Titel: **Fachgutachten zur Abraumbilanzierung und hydrogeologische Auswirkungsanalyse im Tagebau Garzweiler für unterschiedliche Ausstiegsszenarien mit Alternativen-Entwicklung**

Datum: 17.11.2023

Auftraggeber: Bezirksregierung Köln

Auftragnehmer: ahu GmbH / FUMINCO® GmbH

Abb. 10: Lössdepot Süd - Gesamtvolumen: rot und grün, notwendige Wiederauffüllung durch Abraum und Rekultivierungsmaterial: rot (Quelle: FUMINCO)

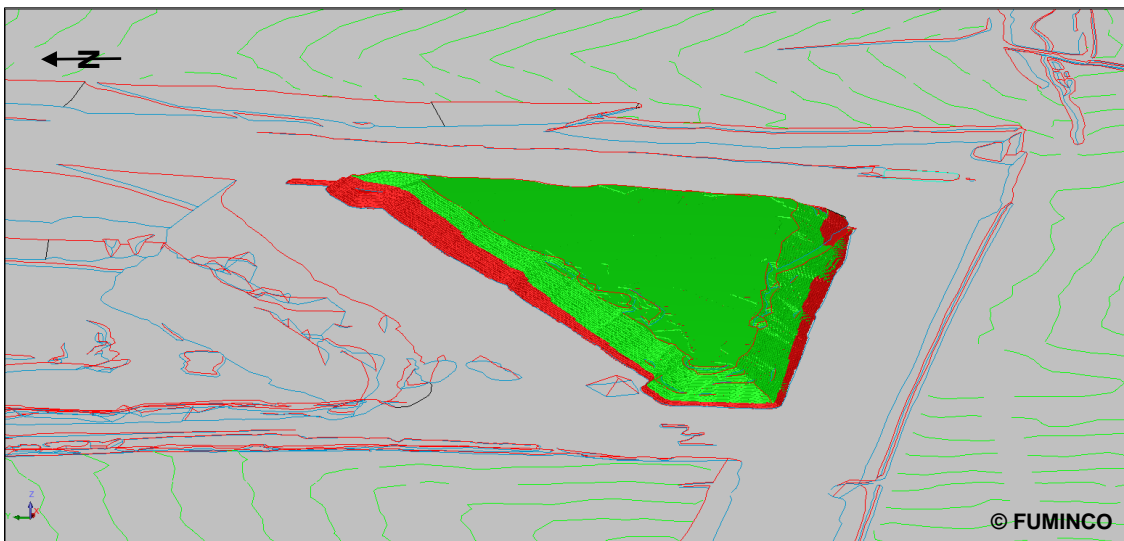
Die beiden Lössdepots liegen teilweise unterhalb des Höhenniveaus, das im Rahmen der geplanten Rekultivierung im Bereich des östlichen Restlochs final durch Aufschüttung entstehen soll. Um die Entstehung von Senken im Bereich der heutigen Lössdepots zu verhindern, müssen nach der Entnahme des Lösses die Bereiche, die danach unterhalb des angestrebten finalen Höhenniveaus liegen würden, wieder durch Abraum und Rekultivierungsmaterial verfüllt werden.

Abb. 12: Volumenauswertung der RWE-Planung für die Innenkippe im Rahmen des Ausstiegsszenarios 2030 innerhalb des 3-D-Kippenmodells der Gutachter (Quelle: FUMINCO)

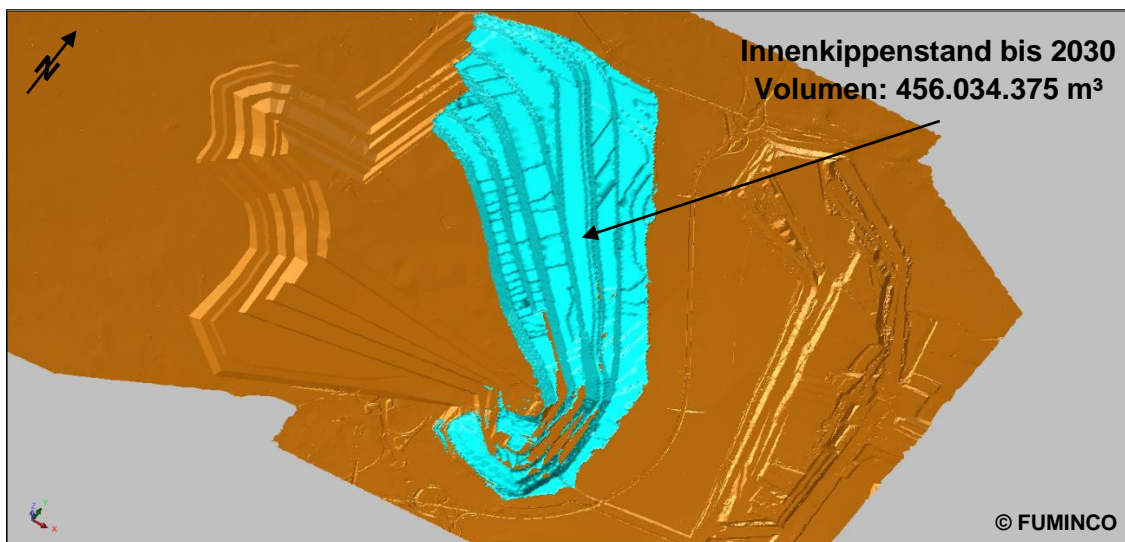
Die bilanztechnische Prüfung der Weiterentwicklung der Innenkippe ergibt eine Differenz zwischen dem berechneten Bedarf der Gutachter und dem RWE-Innenkippenbedarf in Höhe von 0,8 Mio. m³. Das entspricht einer Abweichung von 0,2 % vom Gesamtvolumen der Innenkippe in Höhe von 442,8 Mio. m³. Tab. 25 fasst die Ergebnisse der quantitativen Prüfung des notwendigen Volumens für die Weiterentwicklung der Innenkippe zusammen.

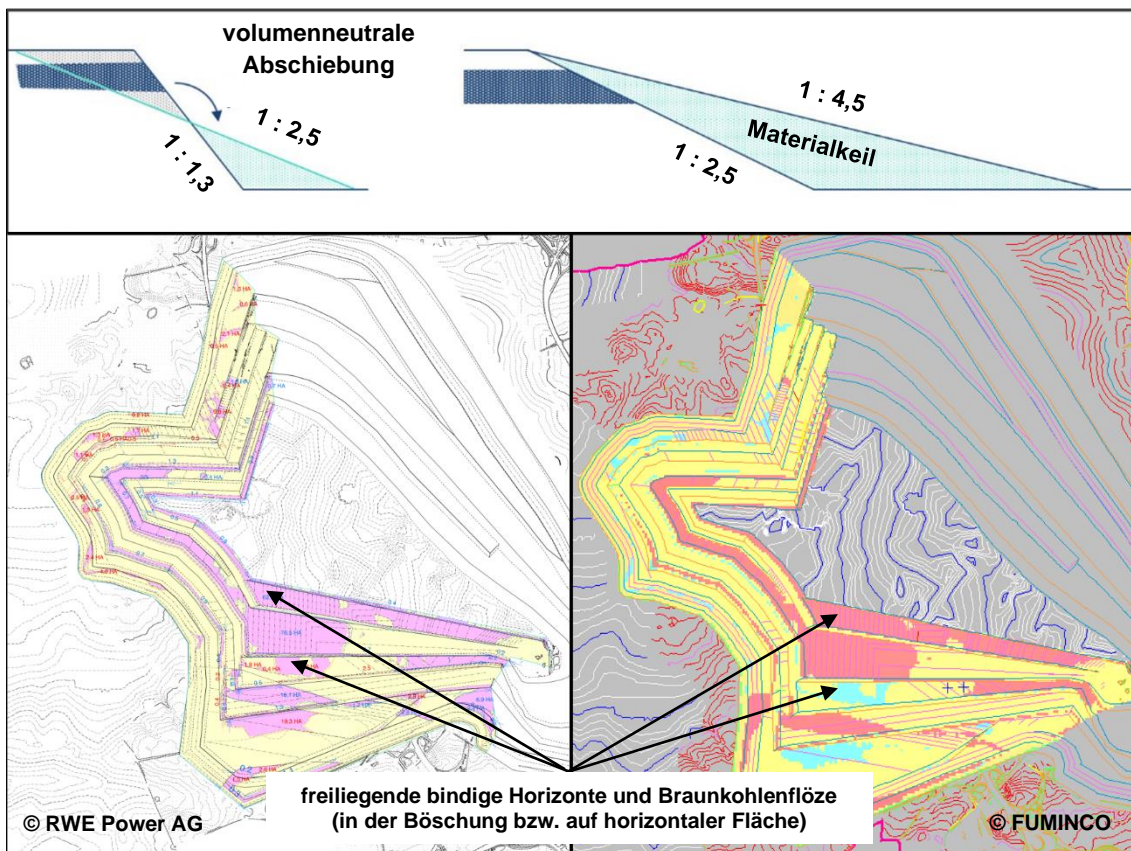
Bereiche, in denen nach der Böschungsabflachung immer noch bindige Horizonte freiliegen (Flächen in lila bzw. cyan, Abb. 13 unten), müssen durch Vorschüttungen eines lokalen Materialkeils (Abb. 13: Prinzipiskizze, oben rechts) geschützt werden. Der Schutz gegen Materialabtrag durch das zukünftige Seewasser erfolgt auf horizontalen Flächen durch eine Materialabdeckung. Nach RWE-Angaben soll diese Schutzschicht fünf Meter mächtig sein. Die Vorschüttungen sind gegenwärtig mit einer Böschungsneigung von 1 : 4,5 geplant.

Abb. 16: Standort der KWR-Deponie Garzweiler (oben) und Volumenprüfung im Rahmen des Ausstiegsszenarios 2030 innerhalb eines lokalen 3-D-Modells (unten) (Quelle: FUMINCO)

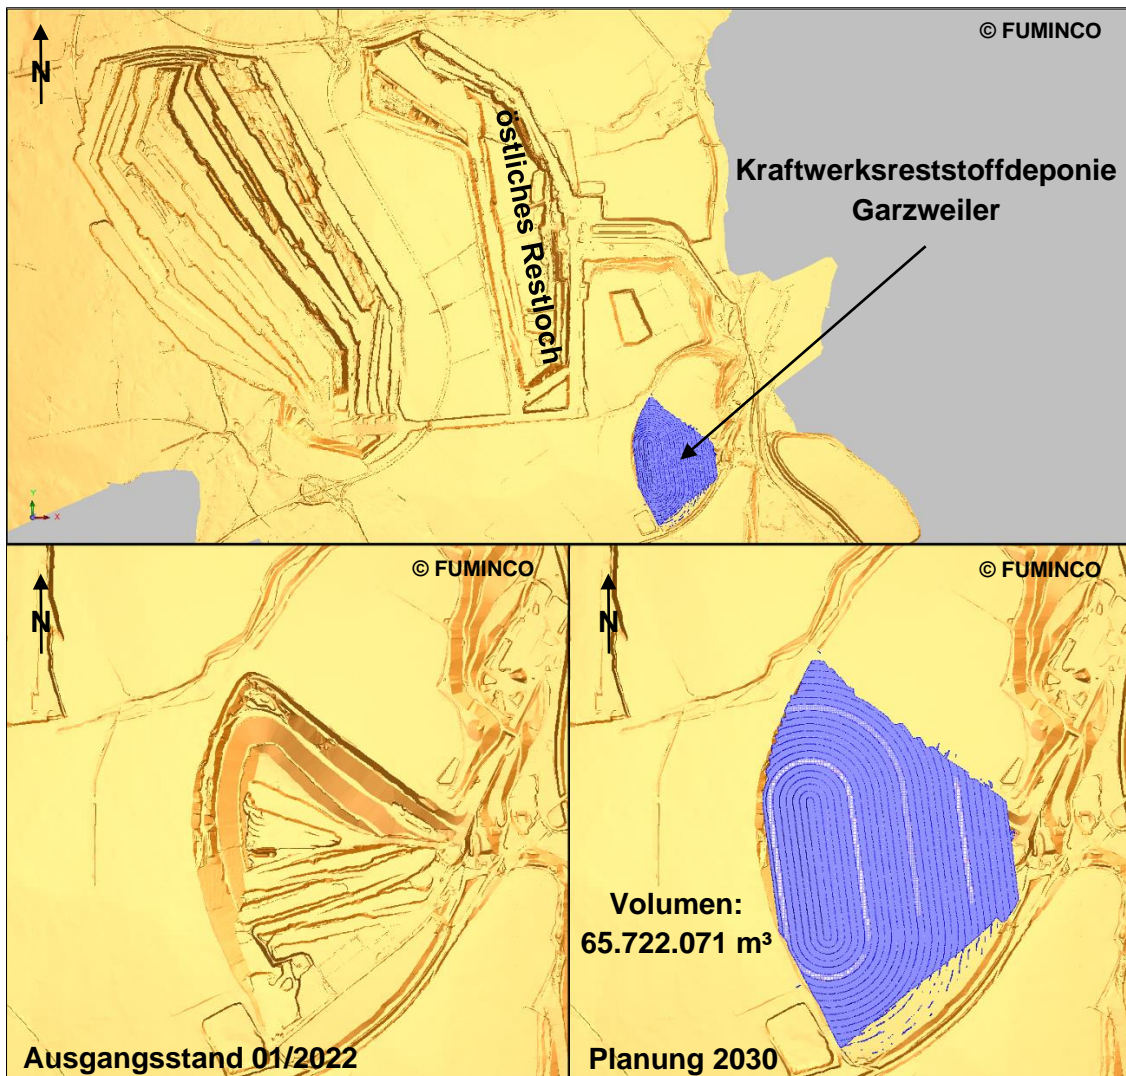
Im Vergleich zu dem im Rahmen des vorliegenden Fachgutachtens ermittelten Gesamtvolumen für diesen externen Standort in Höhe von 65,7 Mio. m³ ergibt sich eine Abweichung zu dem RWE-Gesamtvolumen in Höhe von 43,2 Mio. m³. Das bedeutet, dass bis zum Erreichen der Geländeoberfläche, wie sie in Abb. 20 (Seite 65) im Wiedernutzbar-machungskonzept dargestellt wird, noch 43,2 Mio. m³ Füllmaterial notwendig ist. Tab. 32 fasst die Ergebnisse der quantitativen Prüfung der Verfüllungs- bzw. Rekultivierungsvolumina auf Basis der den Gutachtern vorliegenden Daten für die beiden zuvor beschriebenen Planungsschritte zusammen. Die signifikante Abweichung im Rahmen des Planungsschritts 2 wird im Kapitel 6.7 diskutiert. Aufgrund der möglichen Weiternutzung des Standorts als Erdaushubdeponie (Kapitel 6.4.5) wird das berechnete Volumen von 43,2 Mio. m³ nicht auf der Bedarfsseite der Massenbilanz berücksichtigt.

Abb. 24: Überprüfung der Ergebnisse der CoalExit-Kurzstudie: Tagebauendstand mit einer Generalneigung von 1 : 5 (oben: Prüfkonzept A) bzw. konstruierter Tagebauendstand mit Sohlen, Rampen und Anschlüssen für die Gurtbandförderanlagen (unten: Prüfkonzept B) (Quelle: FUMINCO)

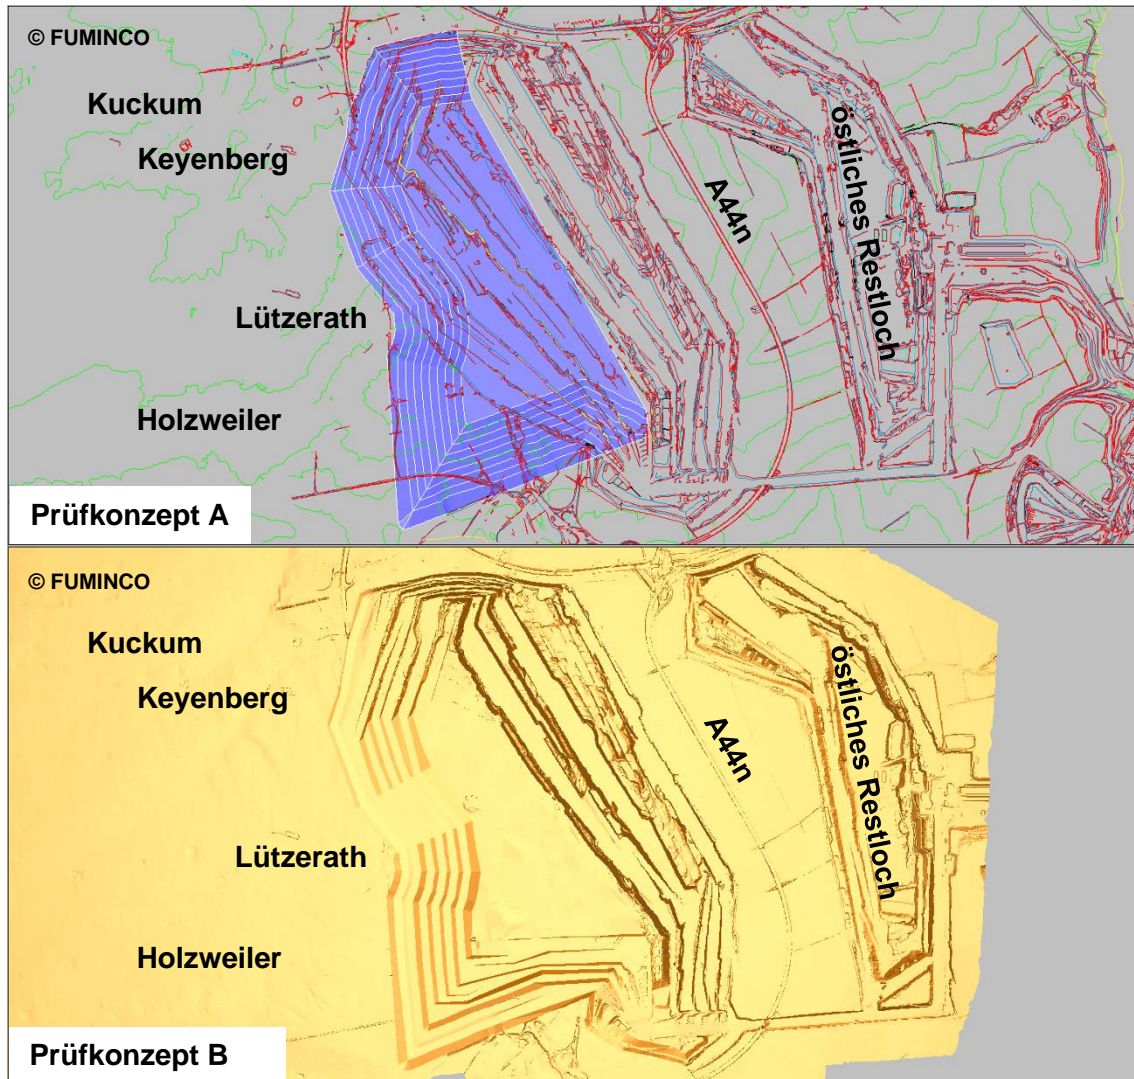
Das Prüfkonzept B basiert auf einem konstruierten Tagebauendstand, der zum einen den Ortsteil Lützerath nicht in Anspruch nimmt und zum anderen die grundsätzliche technische Umsetzbarkeit der Tagebauplanung in Form von separaten Gewinnungssohlen, Rampen, Anschlüssen für die Gurtbandförderanlagen und Bandsammelpunkt berücksichtigt (Abb. 24, unten).

Abb. 41: Zeitliche Entwicklung der Strömungssituation im Umfeld des Tagebau Garzweiler nach Tagebauende auf Grundlage der LE 2016 (RWTH 2020)

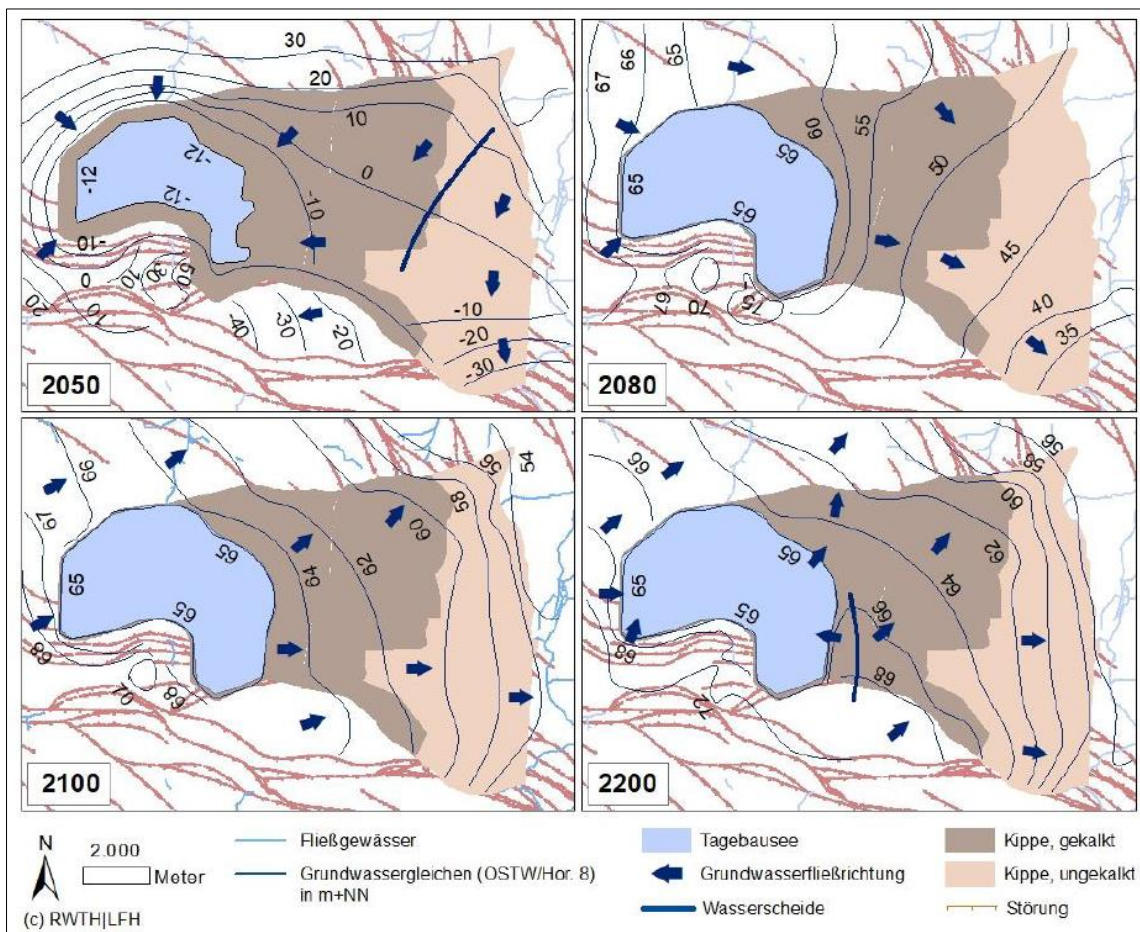
RWTH (2020, Seite 6-7) weist daraufhin, dass es in den Bereichen ohne Verbreitung des Grundwasserstauers (11C) aufgrund der geringen Durchlässigkeit der unteren Grundwasserleiter zu einer - bislang nicht berücksichtigten - aufsteigenden vertikalen Strömungskomponente und zu einem Abstrom von Kippengrundwasser im Terrassen-Grundwasserleiter kommen wird (Abb. 45, Seite 150). Dies würde die Wirksamkeit der A1-Maßnahme in den Bereichen ohne Verbreitung des Grundwasserstauers (11C) in Frage stellen.

Aus hydraulischer Sicht ist diese Einschätzung u. E. jedoch nicht nachvollziehbar. Der Abstrom in den marinen Feinsanden nach Norden und Nordosten ist von der Durchlässigkeit, dem Querschnitt und dem Grundwassergefälle der marinen Feinsanden abhängig (Abb. 34, Seite 129). Alle diese drei Parameter ändern sich nicht durch Wegfall des Grundwasserstauers, so dass eine vertikale Strömungskomponente und ein Teilabstrom des mineralisiertem Kippengrundwasser in der Hauptterrasse nicht plausibel erscheinen.
